Fache

Parc éolien de Haudicourts, Meiller, Cerisier, Valiettes,

Mémoire en réponse à la MRAe des Hauts de France

FIGURE 11 : VARIANTE 3

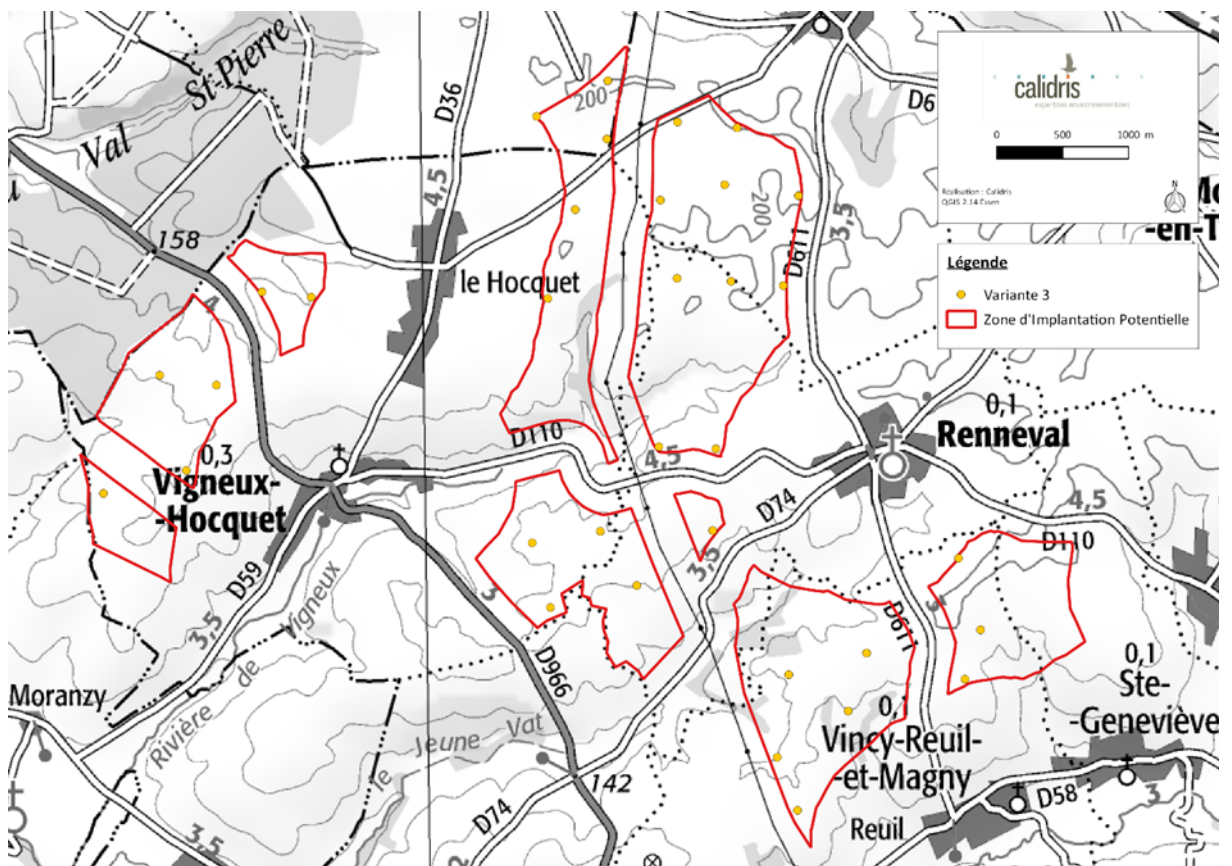
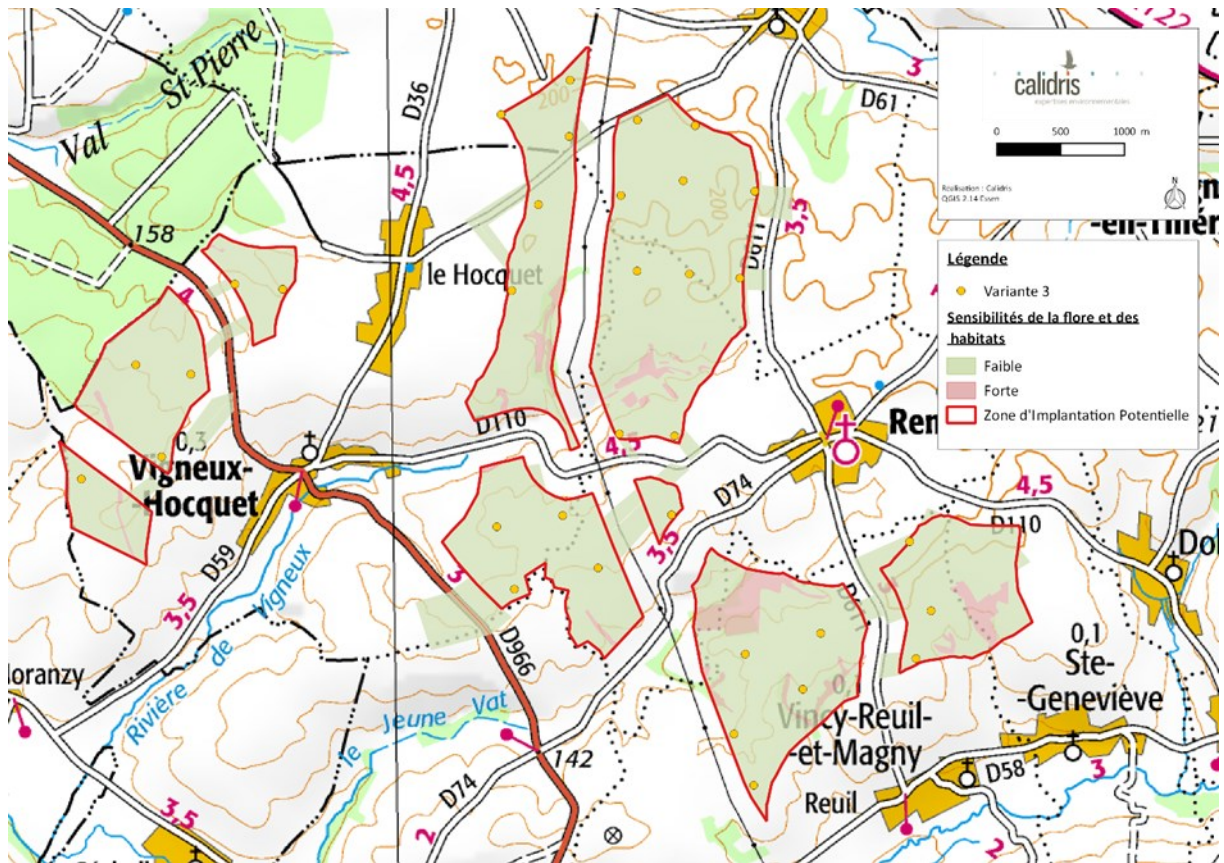
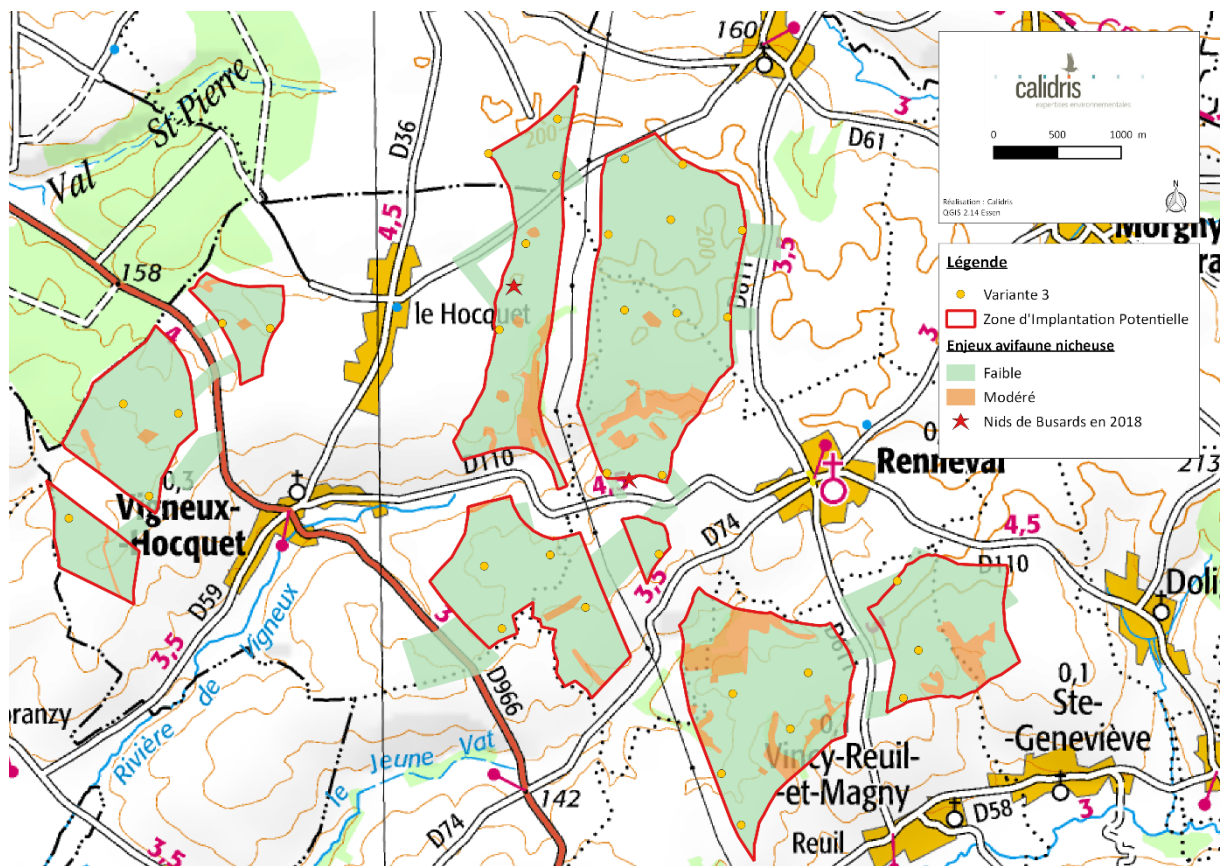
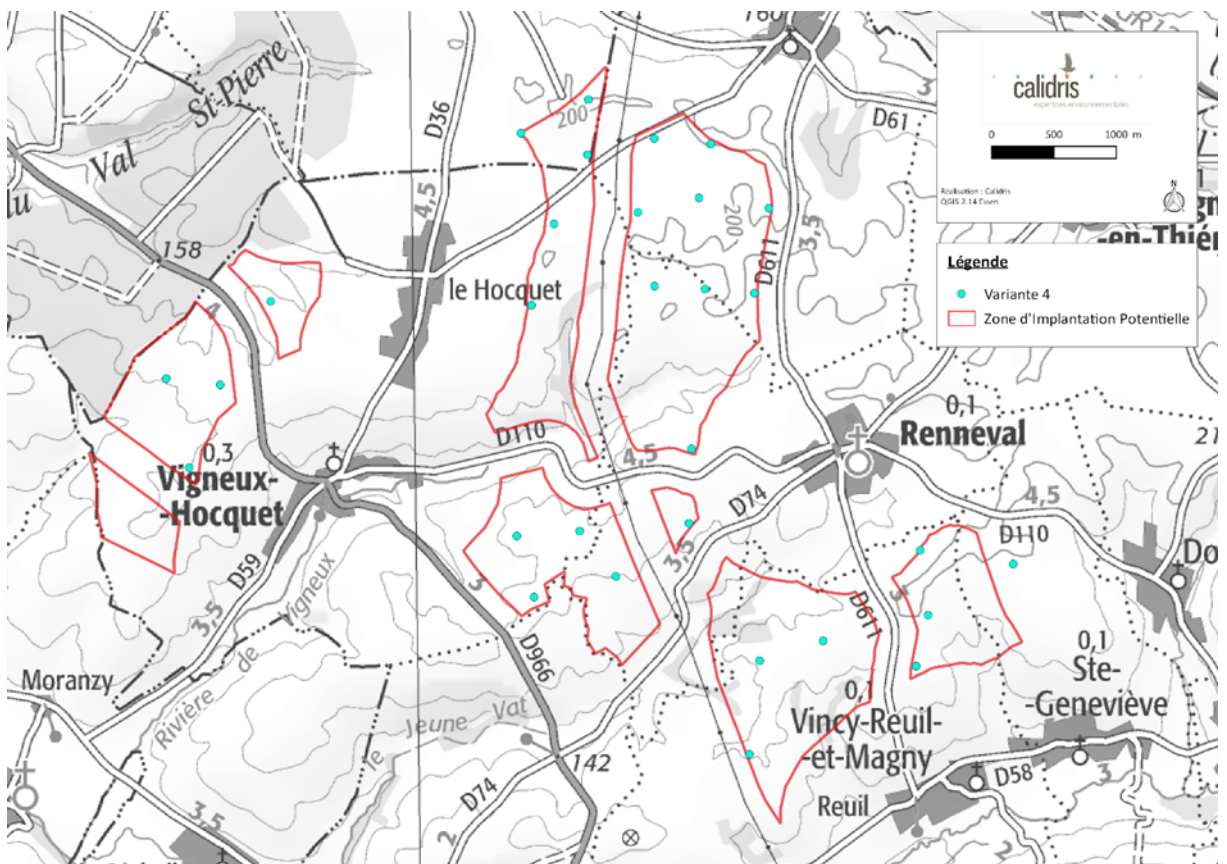
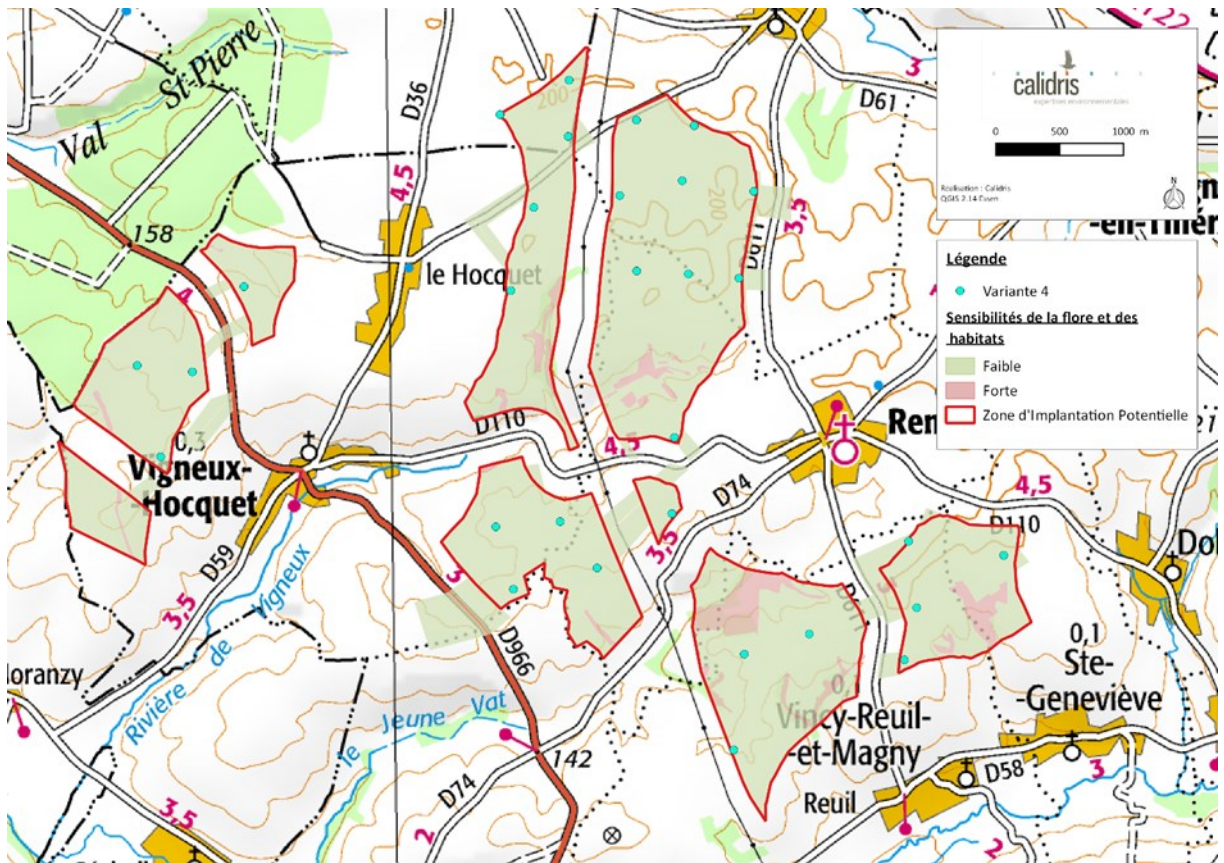
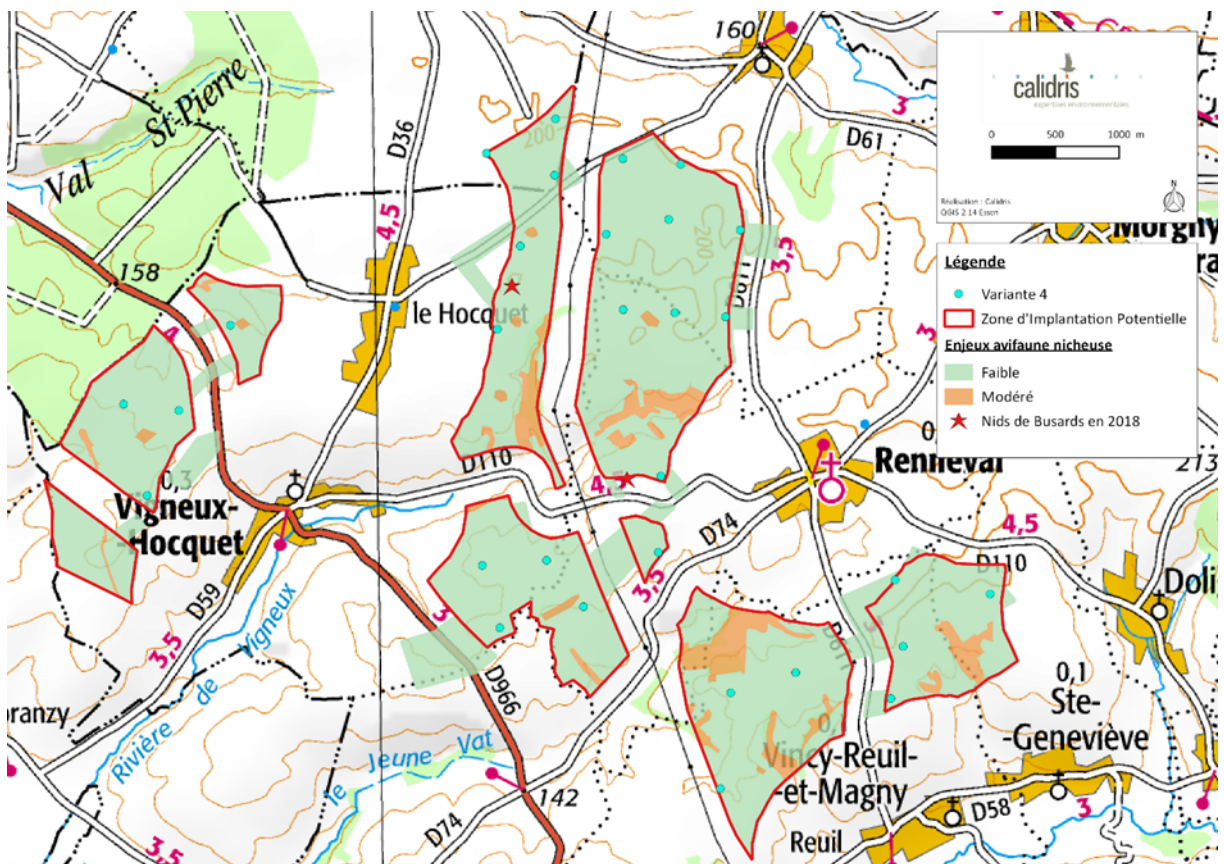
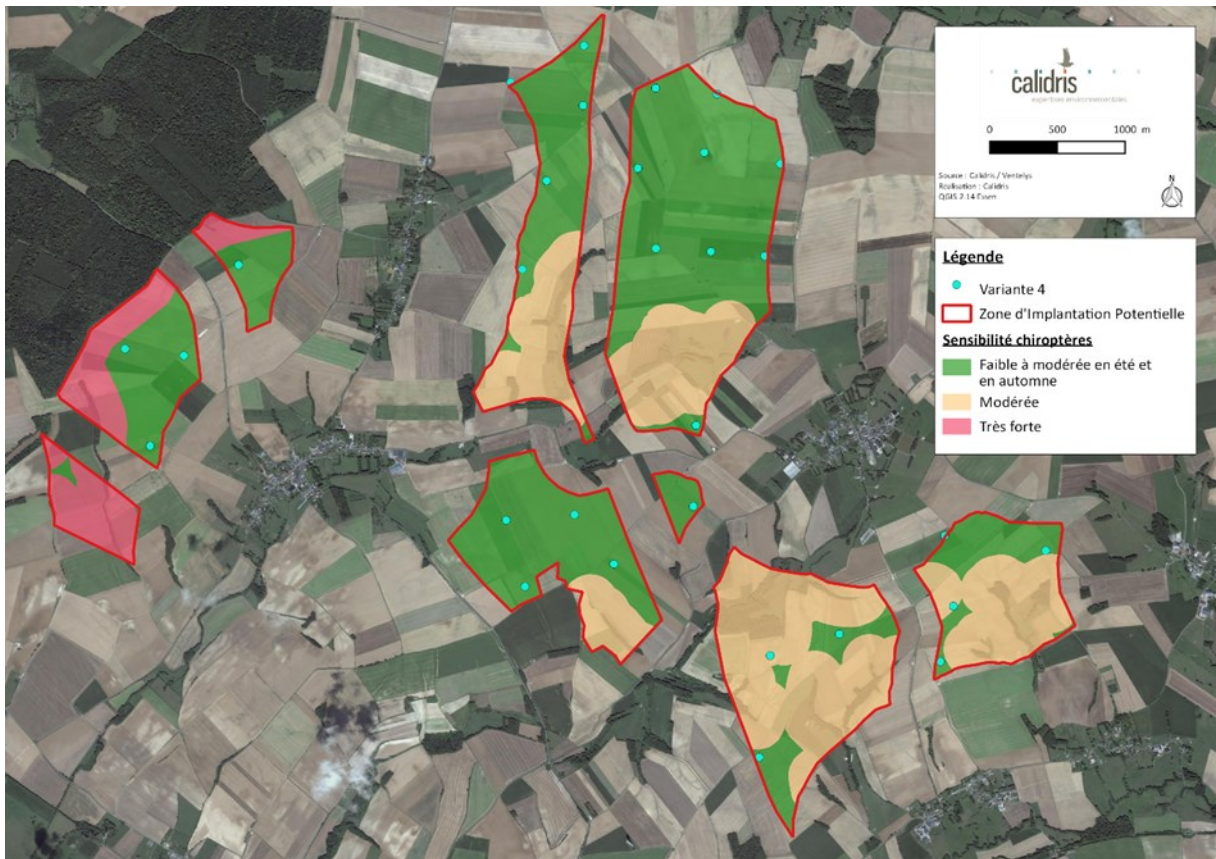
L'autorité environnementale recommande de compléter l'analyse des variantes en mettant en regard les variantes et les cartes d'enjeux et en insérant un tableau d'analyse multicritères.

Concernant la flore et les habitats, l'ensemble des zones à fort enjeu ont été évitées.

Concernant l'avifaune, la variante 1 présentait 5 éoliennes positionnées en zone de sensibilité modérée tandis que pour les chiroptères, cette variante présentait 13 éoliennes en zone de sensibilité modérée et 5 en zone de sensibilité très forte.

Les différentes variantes étudiées ont permis d'affiner l'implantation afin d'éviter l'ensemble des zones à très forte sensibilité.

La variante retenue ne présente plus aucune éolienne dans les zones à sensibilité modérée ou très forte pour l'avifaune. Concernant les chiroptères, seules deux éoliennes demeurent en limite de zone à sensibilité modérée.

FIGURE 19 : OISEAUX EN PERIODE D'HIVERNAGE

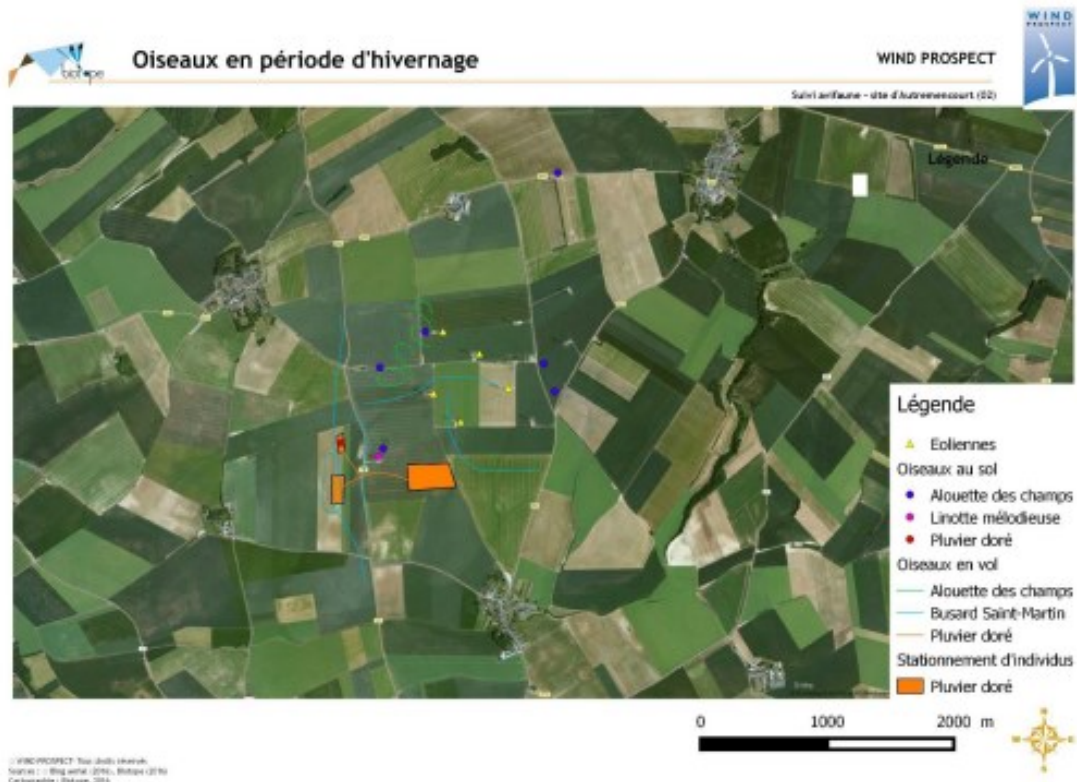
L'autorité environnementale recommande de compléter l'étude d'impact avec l'analyse des suivis post-implantation des parcs voisins du projet.

Trois suivis post implantation ont pu être consultés.

- Autrementcourt situé à 15 kilomètres à l'ouest du projet de Fache.

Il s'agit d'un suivi d'activité de l'avifaune conjugué à un suivi de mortalité. Aucune collision n'a été constatée sur ce parc que ce soit pour les oiseaux ou les chauves-souris. Ce constat est intéressant dans la mesure où les observations montrent que les oiseaux sont toujours présents autour du parc. En effet, la conclusion de l'étude indique qu'« en ce qui concerne la comparaison avec l'étude d'impact de 2003, les suivis de 2015/2016 ont observé les mêmes espèces patrimoniales aux mêmes périodes : Busard cendré en reproduction et automnale, Busard St-Martin en période de migration postnuptiale, Busard des roseaux en reproduction et Vanneau huppé en hiver. Des stationnements importants de Pluviers dorés sont toutefois observés (ce qui n'était pas le cas en 2003). »

Les diversités quelle que soit la saison sont similaires entre les études réalisées en amont du projet et lors du suivi. Dans certains cas un plus grand nombre d'espèces ont même été notées.

Par ailleurs, les espèces sont toujours présentes à proximité du parc.

Ces conclusions sont cohérentes avec l'analyse des impacts du projet de Fache. À ce titre il est intéressant de noter que les Busards cendrés et Saint-Martin sont toujours présents sur le site suite à l'implantation des éoliennes. Il chasse d'ailleurs entre les éoliennes comme le montre la carte suivante extraite du rapport de suivi.

FIGURE 20 : LOCALISATION DES ENJEUX POUR LES CORRIDORS

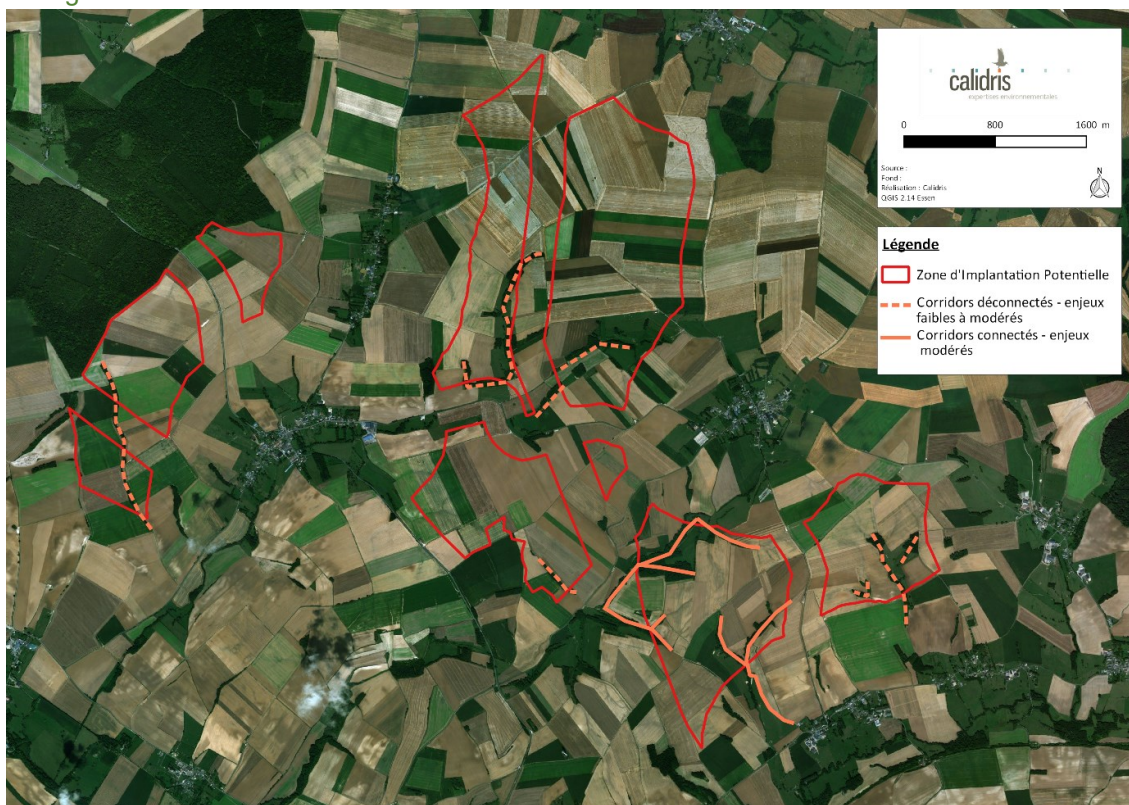
L'autorité environnementale recommande de compléter l'état des lieux et de fournir une cartographie des enjeux locaux, analysant les déplacements de la faune et les continuités écologiques locales.

90% de la surface de la ZIP est occupée par des cultures. Dans cet habitat, il n'y a aucun corridor et donc aucun enjeu. Les déplacements de la faune se font de manière aléatoire et sans qu'aucun axe particulier ne soit défini.

Dans les 10% restants, certains habitats peuvent être considérés comme des corridors cependant, la très grande majorité d'entre eux ne sont pas raccordés entre eux ou à des réservoirs de biodiversité. L'enjeu de ces corridors est donc faible à modéré. Les espèces les utilisent comme des zones refuges et les déplacements de la faune le long de ces corridors sont limités et peu significatifs. Seuls deux corridors connectés sont présents dans la ZIP. Ils sont connectés avec des milieux naturels présents dans la ZIP. Ils peuvent permettre le déplacement de la faune vers les vallées. Néanmoins, ces corridors ne sont connectés que d'un seul côté (les vallées) tandis que du côté de la ZIP ils ne débouchent sur aucun milieu naturel d'intérêt. Sur le site le déplacement des espèces le long de ces corridors n'est pas sensible. Seuls les chiroptères vont suivre ces corridors pour chasser et constituer ainsi un déplacement d'espèces et d'individu significatif. Ces corridors étant des voies sans issue, leur importance reste limitée et leur enjeu est modéré.

Pour rappel, aucun corridor n'est impacté par le projet éolien.
